**川内原子力発電所**  
**後方支援拠点候補地等の見直しについて**  
**(再検討結果)**

2023年6月27日  
九州電力株式会社

## ○規制庁殿との面談等

### <規制庁殿コメント>

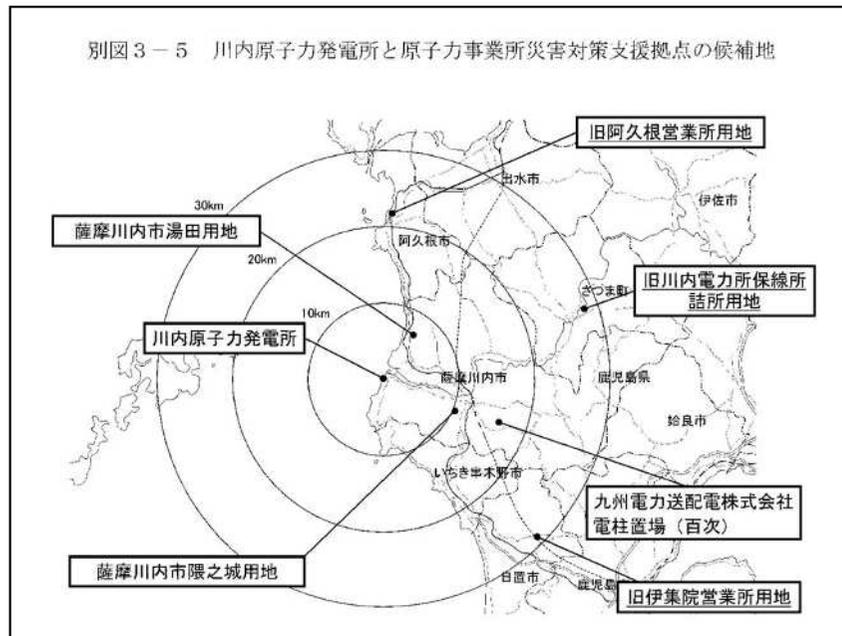
- ・発電所から遠いLSB候補地を削除した場合、発電所から比較的近い候補地のみが残るため、万一の原子力災害発生により、放射性物質が敷地外に拡散した場合、全候補地が使用できなくなる可能性が考えられるのではないか。
- ・発電所から比較的近い候補地「いちき串木野市荒川用地」の確保と放射性物質の敷地外への放出により、汚染される可能性の懸念が少ないと考えられる遠方3か所の削除では、防災体制の後退と言わざるを得ない。

- 「防災体制の充実」という観点から、再検討した結果、以下の対応とする。
- ①南方向のLSB候補地として、「いちき串木野市荒川用地」を新たに追加。
  - ②「空路輸送」の利便性向上として、「宮里ヘリポート」を追加。
  - ③「旧阿久根営業所用地」、「旧川内電力所保線所詰所用地」及び「旧伊集院営業所用地」は、削除せず。（今回変更）
  - ④今後、川内LSBにおける運用面の改善として、遠方で十分な敷地面積を確保できる新たなLSB候補地点を検討し、再整理していくこととする。（今回追加）

### 【ケーススタディⅡ】（西の風）

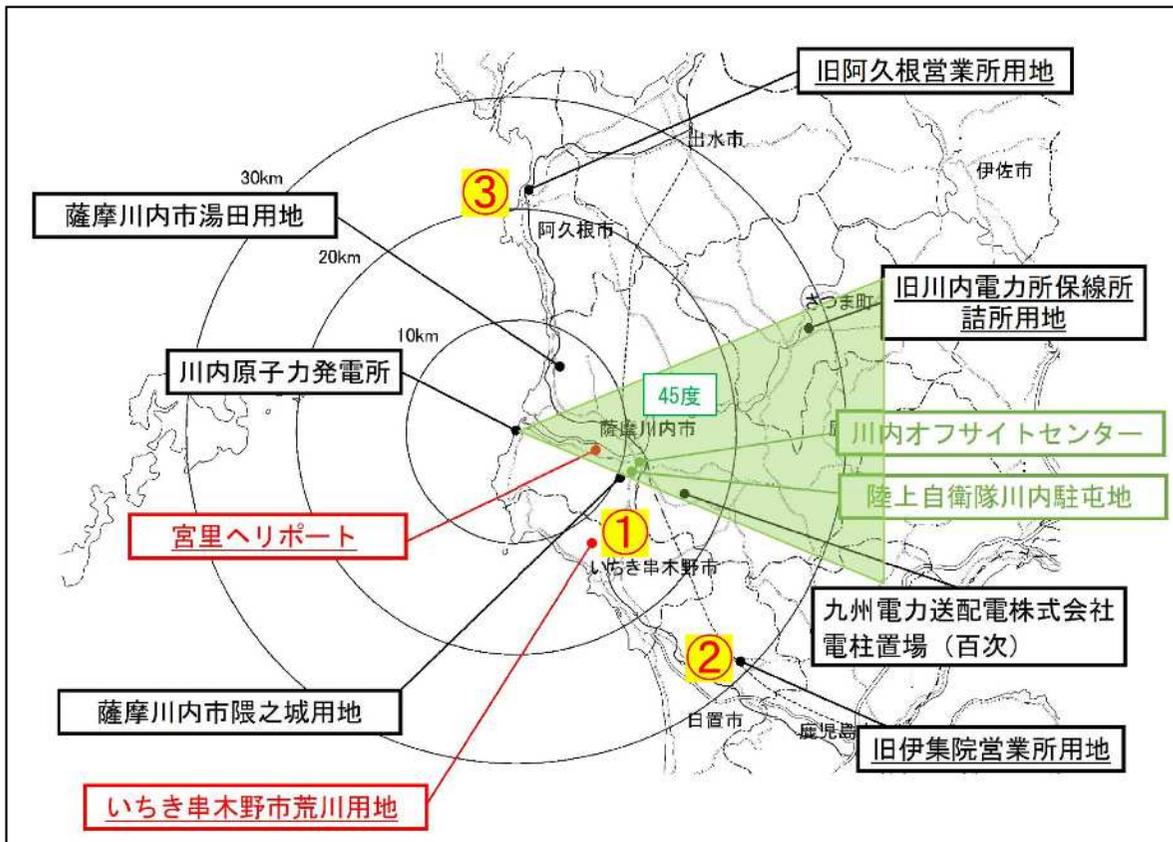
- 本ケースにおいて、「①いちき串木野市荒川用地」を追加する以前は、万一「薩摩川内市湯田用地」が使用できない場合、残るは「②旧伊集院営業所用地」と「③旧阿久根営業所用地」のみとなり、汚染区域が間にあるため2拠点の効果的な連携が難しかった。
- 今回、十分な広さのある「①いちき串木野市荒川用地」を追加することにより、本ケースの場合においても発電所への支援に向けた十分な体制を構築可能となった。

- 十分な広さのある「①いちき串木野市荒川用地」を追加することにより、本ケースの場合においても発電所への支援に向けた十分な体制を構築可能。

### 【ケーススタディⅢ】（南南西の風）

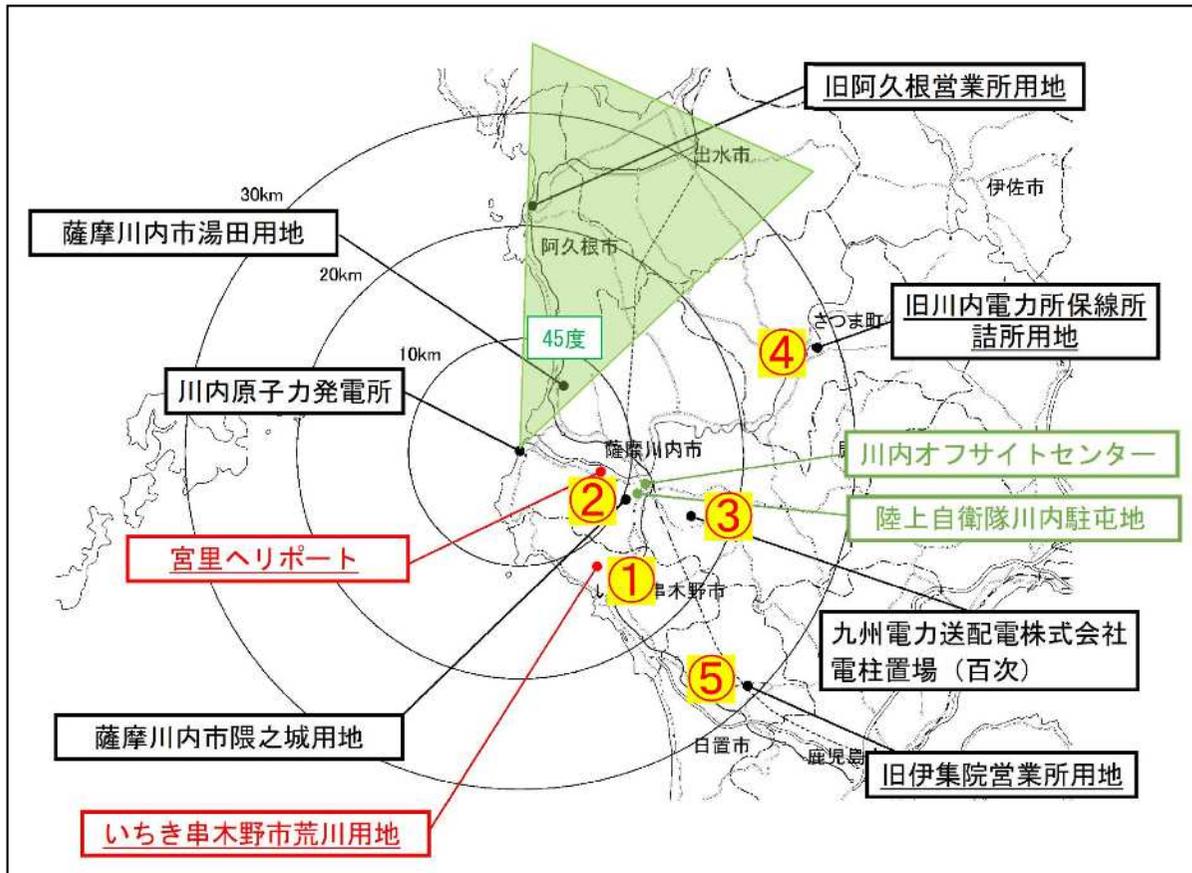
- 5箇所(①～⑤)のLSB候補地が使用できる状況となり、十分な広さを有する「①いちき串木野市荒川用地」や「②薩摩川内市隈之城用地」など複数の拠点が使用可能である。

- 「いちき串木野市荒川用地」や「薩摩川内市隈之城用地」等の複数のLSB候補地を使用可能。
